電磁接触器変更のお知らせ(S-N シリーズ→S-T シリーズ)

件名	発行日付	2017 年 05 月 09 日	周知対象区分
電磁接触器変更の お知らせ (S-N シリーズ → S-T シリーズ)	三菱電機 FA 産業機器株式会社 本社・工場 福岡市 西区 今宿東 1-1-1 〒819-0192 TEL 092-805-3400		販売店

No. 855-0289 (2/3)

電磁接触器外観・取付寸法、端子ネジサイズ一覧

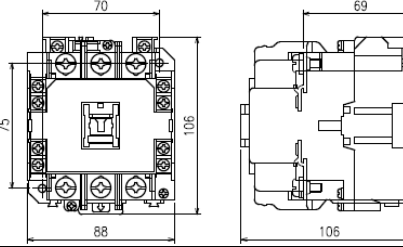
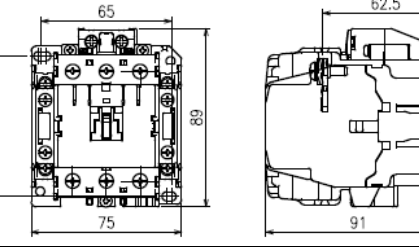
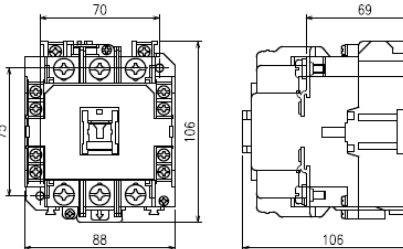
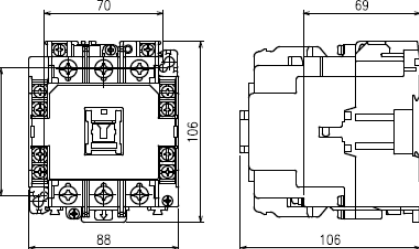
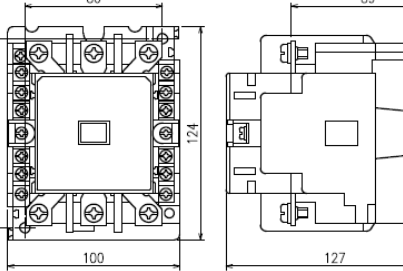
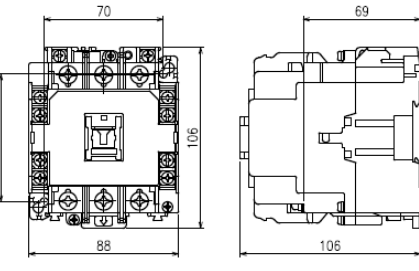
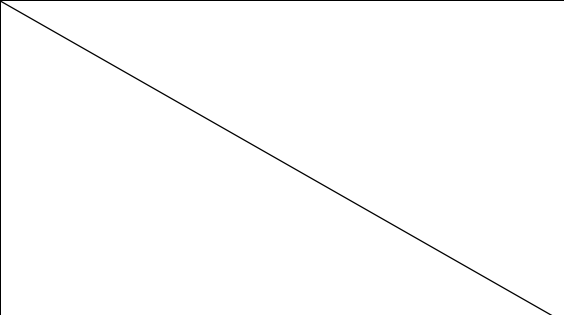
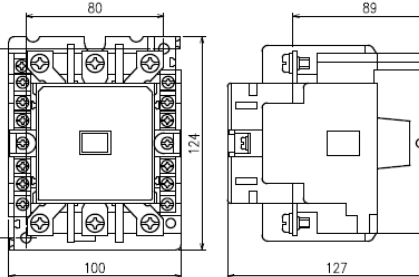
S-Nシリーズ(従来品)			S-Tシリーズ(切替品)		
形名	端子ネジサイズ		形名	端子ネジサイズ	
	主接点	補助接点		主接点	補助接点
S-N35	M5	M3.5	S-T35 ※3	M5	M3.5

S-N50AE ※1	M6	M4	S-T50 ※3	M5	M3.5

S-N65AE	M6	M4	S-T65QM	M6	M4

S-N80QM ※2	M6	M4	S-T80QM	M6	M4

S-T100QM	M6	M4

※1 S-N50AE から S-T50 への切替は、外形寸法、取付寸法、端子ネジサイズが異なります。

※2 S-N80QM から S-T80QM への切替は、外形寸法、取付寸法が異なります。

※3 S-T35、S-T50 を巻上下用(2 個セット)で使用する場合は、インタロックユニット UN-ML21 が必要です。
